Achtung !!!! Die Idylle trügt!

Info an alle Gemeinden des Kreises Trier-Saarburg
Es geht um unser aller Sicherheit !

Tanklagererweiterung Hafen Mertert

UVU Tanklux Darlegungen/Ergebnisse Erörterung

Abbildung 21

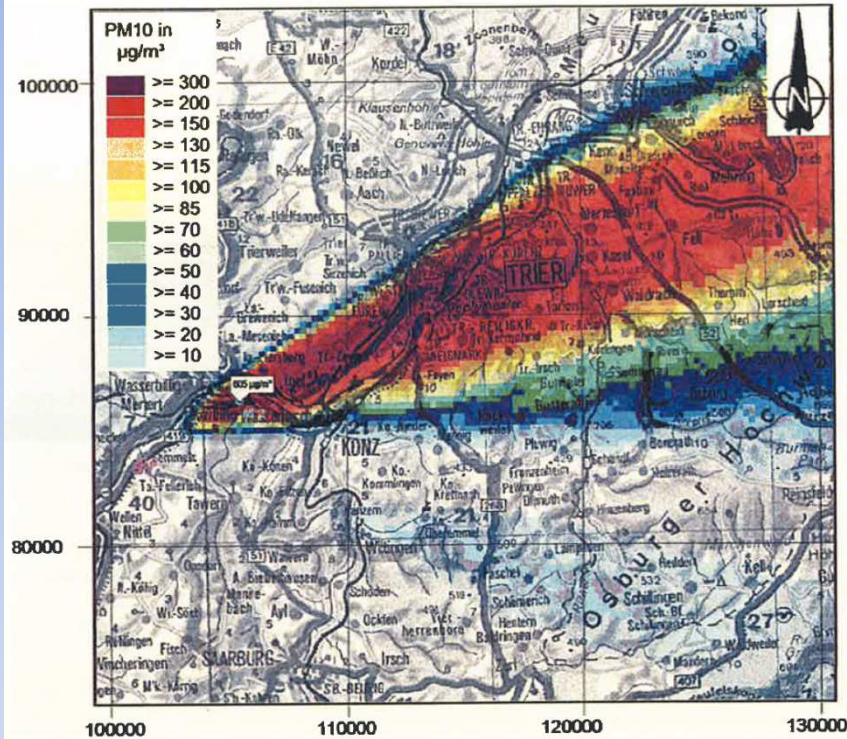
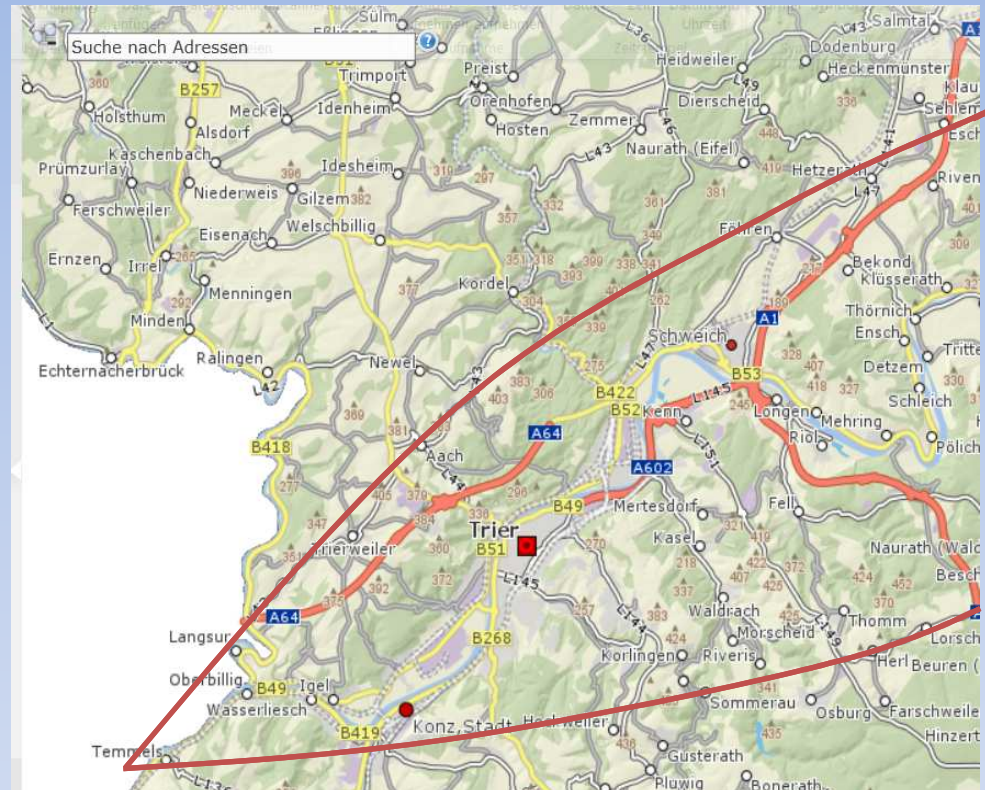
Dann kommt eine offizielle Karte aus einem Gutachten der Luxemburger Behörden, in dem ein Tankbrand eines Tanks untersucht wurde (Branddauer 8 Tage). Bei einem Brand bleibt es jedoch nicht bei dem Brand eines Tanks! Die anderen Tanklagerbrände zeigen, ein Löschen ist nicht möglich und das ganze Lager brennt ab. Dann reden wir von einem Brand über 2 Wochen!

Je nach Wetterlage wird eine Rußwolke nach ca. 8 km das Moseltal ausfüllen. Es wird auch kein Krankenhaus mehr funktionieren, da voraussichtlich die Filteranlagen in kürzester Zeit voll verrußt sind.

Die rechte Karte habe ich mal freigestellt und zeigt den betroffenen Bereich bei „normaler“ Wetterlage. Aber die Wolke hört nicht am Blattende auf!

Es gibt zu 30% auch andere Windrichtungen! Es könnte also auch die anderen Gemeinden betreffen.
